Федеральное государственное бюджетное учреждение
«Всероссийский ордена «Знак Почёта»
научно-исследовательский институт
противопожарной обороны МЧС России»
(ФГБУ ВНИИПО МЧС России)

**О порядке измерения ширины лестничных площадок и маршей при дверях,
выходящих на лестничную клетку (п. 4.4.2 СП 1.13130.2020)**

Рисунок 3. Начальная точка замера на дверном блоке (к вопросу 2)

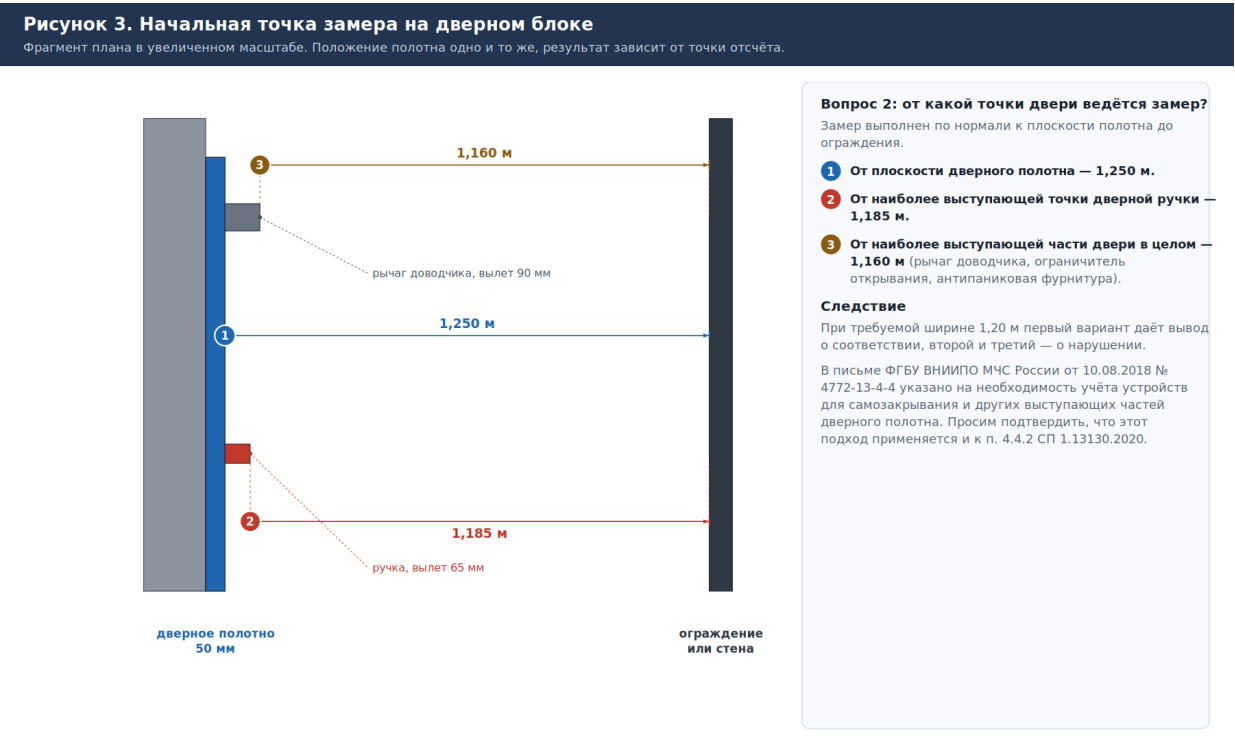
2. Начальная точка замера на дверном блоке (рисунок 3). От какой точки отсчитывается свободный размер: от плоскости дверного полотна (1,250 м), от наиболее выступающей точки дверной ручки (1,185 м) или от наиболее выступающей части двери в целом, включая рычаг доводчика, ограничитель открывания и антипаниковую фурнитуру (1,160 м)? Просим подтвердить, что подход, изложенный в письме от 10.08.2018 № 4772-13-4-4 и предусматривающий учёт устройств для самозакрывания и других выступающих частей полотна, применяется и к пункту 4.4.2 СП 1.13130.2020.
